**EMPRESA ELÉCTRICA PÚBLICA ESTRATÉGICA CORPORACIÓN NACIONAL DE ELECTRICIDAD  
CNEL EP – PRIZA  
PLAN DE RECONSTRUCCIÓN INTEGRAL DE LAS ZONAS AFECTADAS  
PROYECTO EC-L1219 – PROGRAMA DE RECONSTRUCCIÓN DE INFRAESTRUCTURA ELÉCTRICA  
DE LAS ZONAS AFECTADAS POR EL SISMO EN ECUADOR**

**BID-PRIZA-CNELSTD-ST-OB-007**

**RECONSTRUCCION CELDAS DE MEDIA TENSION PARA 34,5 kV EN SUBESTACIÓN SESME**

**BOLETIN DE ENMIENDA No. 1**

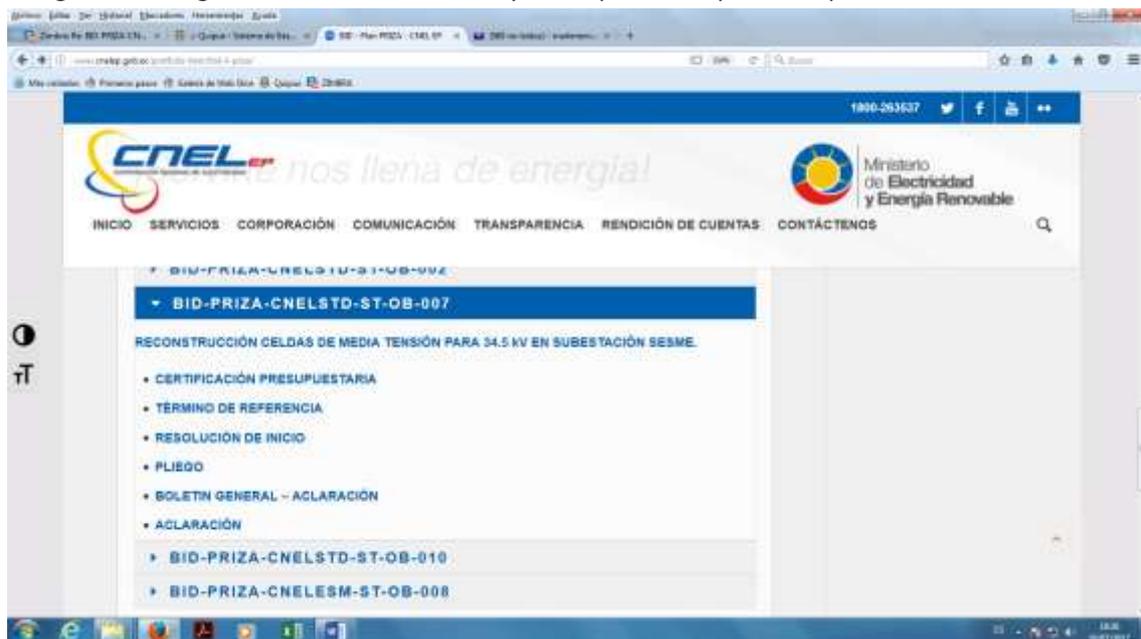
Revisando el pliego para la licitación de Reconstrucción de celdas de media tensión 34,5 kv se observa que se envió el pliego de los pedernales de 69 kv por lo que solicitamos reenvíen pliego –OB-007 con la información para la celda por favor.

El pliego que corresponde a **RECONSTRUCCIÓN CELDAS DE MEDIA TENSIÓN PARA 34.5 KV EN SUBESTACIÓN SESME**, BID-PRIZA-CNELSTD-ST-OB-007 se encuentra de acuerdo a lo indicado en la siguiente imagen, el cual fue verificado y es el que corresponde al proceso señalado.
